ZMĚNOVÝ LIST

Projekt: TGM 16 – Rekonstrukce budovy Magistrátu
v Přerově

Číslo změnového listu: 006

Název změnového listu: Demontáž plentování nosníků

1.NP

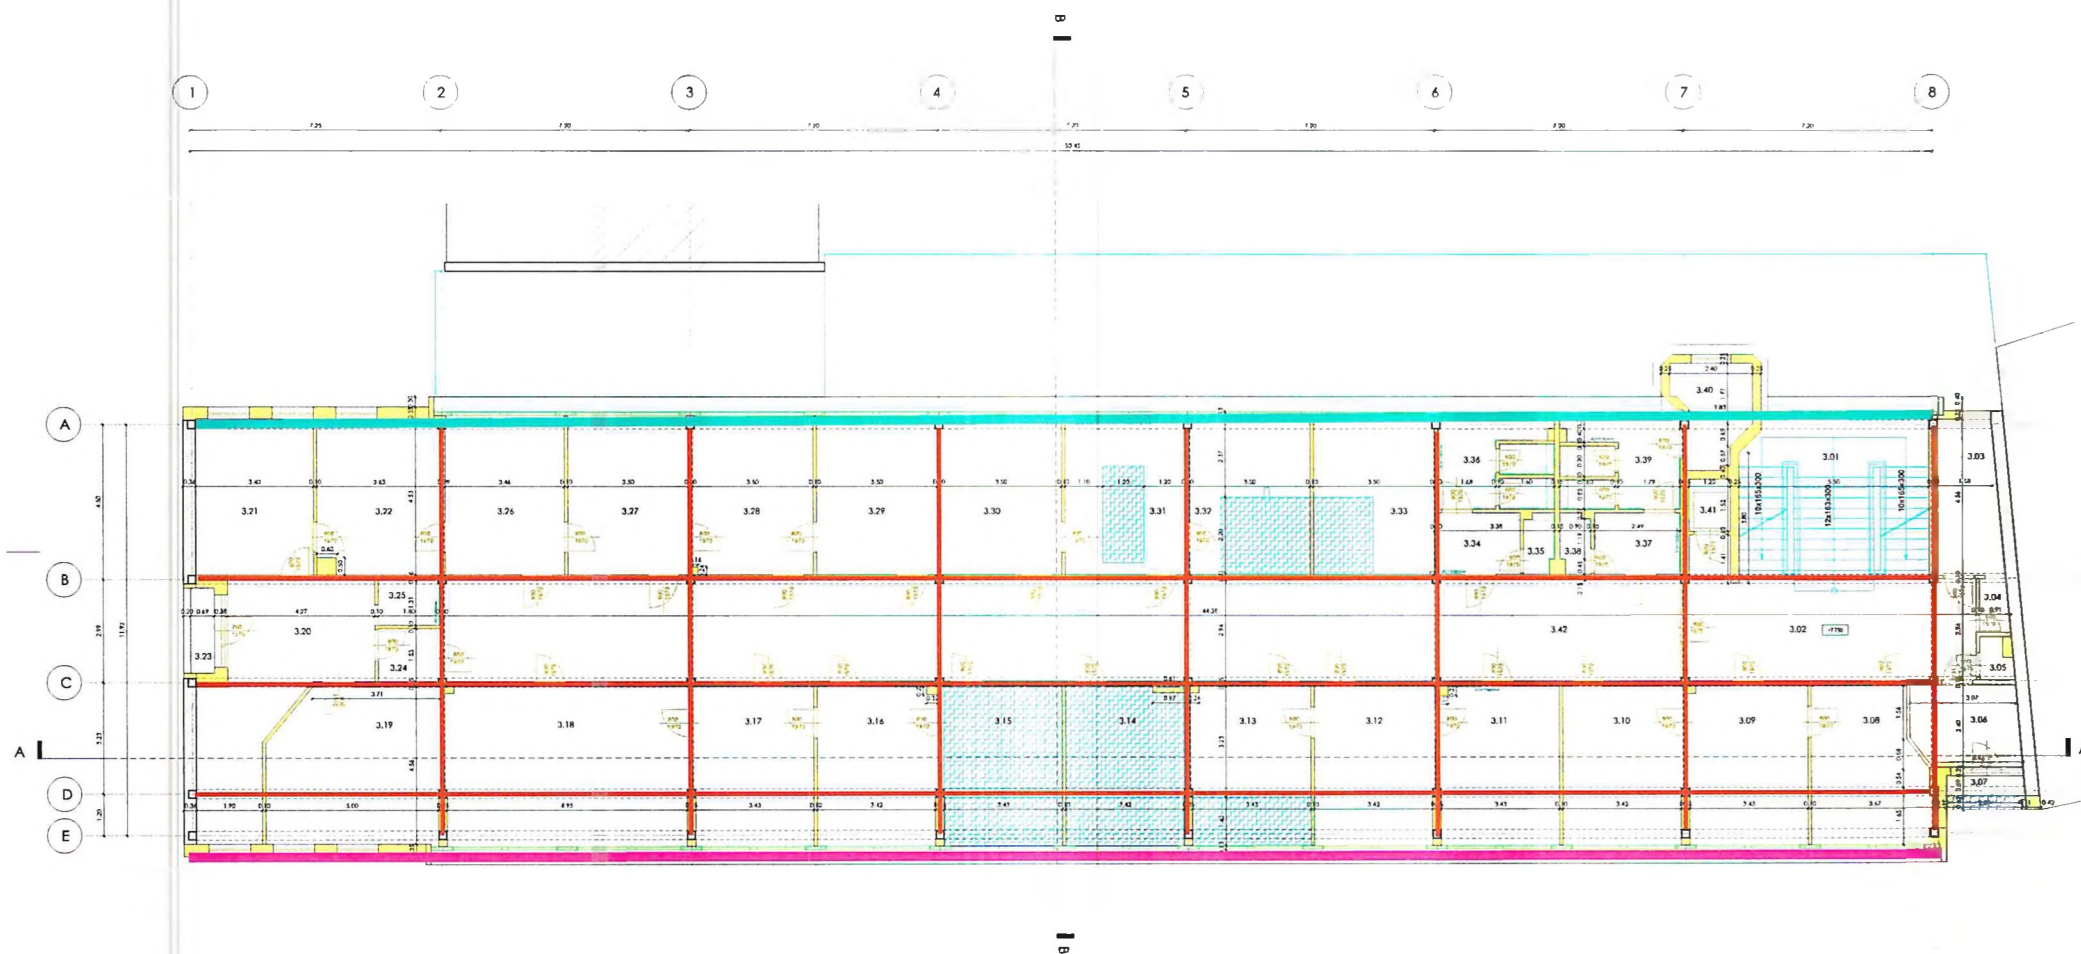
Jedná se o vybourání plentování nosníků (1NP až 6NP). Toto plentování bylo nutné v rámci provádění demoličních prací odstranit (očistit ocelové nosníky nosné konstrukce stavby za účelem zjištění stavu stávající konstrukce). Plentování nosníků bylo tvořeno u části nosníků cihelnou vyzdívkou s omítkou a u části nosníků železovým betonem. Rozsah je patrný z přílohy č.2 tohoto ZL.

Aby bylo možné statikem posoudit stávající ocelovou konstrukci, bylo v rámci demoličních prací nutné tuto konstrukci odkrýt a zpracovat příslušný posudek. Na základě upřesnění požadavků na systémové řešení fasády bylo také nutné odstranit římsy na jižní a severní fasádě, aby bylo možné kotvení nosníků do stávající obvodové nosné konstrukce.

Obnažení nosné ocelové konstrukce bylo nutné pro její posouzení statikem stavby. Jedná se o vnitřní sloupy a průvlaky. Dále bylo nutné odřezat a odbourat římsy jižní a severní fasády z důvodu obnažení obvodových nosníků pro zavěšení nové prosklené fasády sever a jih stavby. Zároveň dochází k odpočtu otlučení vnitřních omítek z důvodu bourání vnitřního zdiva včetně omítek 1. – 6- NP stavby.
